L.dz. 3338/19

Gdańsk dn. 30 sierpnia 2019 r

Dotyczy : **Postępowanie przetargowe nr B I / ACG / 2019 : Doprojektowanie (w zakresie projektu wykonawczego) i budowa: Airport City Gdańsk Zespół budynków biurowo-usługowych z niezbędną infrastrukturą techniczną i drogową – etap I (budynek B I) położony przy ulicy Słowackiego w Gdańsku**

Zamawiający przekazuje treść pytań wraz z odpowiedziami / wyjaśnieniami :

018AC1 PP A RP2 - 1107- POZIOME I PIONOWE OZNAKOWANIA RUCHU KOŁOWEGO NA KONDYGNACJI -2

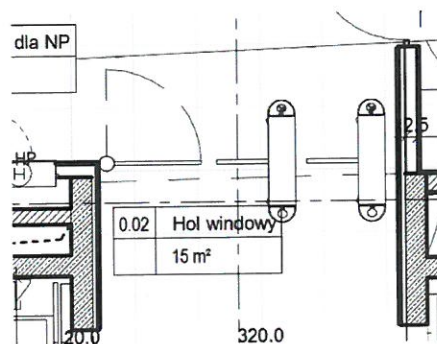
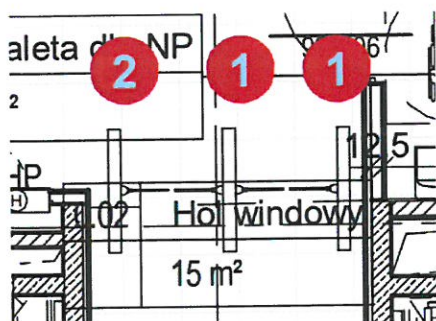
41. W udostępnionym przedmiarze brakuje pozycji dotyczących oznakowania pionowego i poziomego parkingu, przedstawionego na rysunkach

Czy oznakowanie należy ująć w ofercie? Jeżeli tak, to w której pozycji Tabeli Elementów Scalonych?

ODPOWIEDŹ : Tak , oznakowanie poziome i pionowe ruchu kołowego na parkingach podziemnych (obu kondygnacjach) należy ująć w ofercie cenowej w pozycji 1.9.5 TES z opisem kosztów .

A wg detalu - 018AC1 PP A D – 1115:

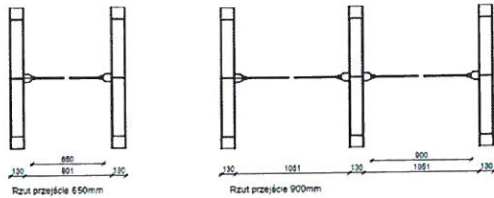
43. W udostępnionej dokumentacji dotyczącej bramek Tripod występuje rozbieżność. Wg opisu należy zamontować bramki: 2szt. jednostronny, 1szt. dwustronny. Na rysunkach bramki są wrysowane w dwojaki sposób:

Proszę o doprecyzowanie jaki rodzaj bramek należy wycenić?

ODPOWIEDŹ : Bramki TRIPOD należy wykonać i wycenić zgodnie z rysunkiem nr : 018AC1-PP-A-PL-R00-103 , dla których uszczegółowienie zostało zawarte na rysunku nr 018AC1-PP-A-WY-D-1115.
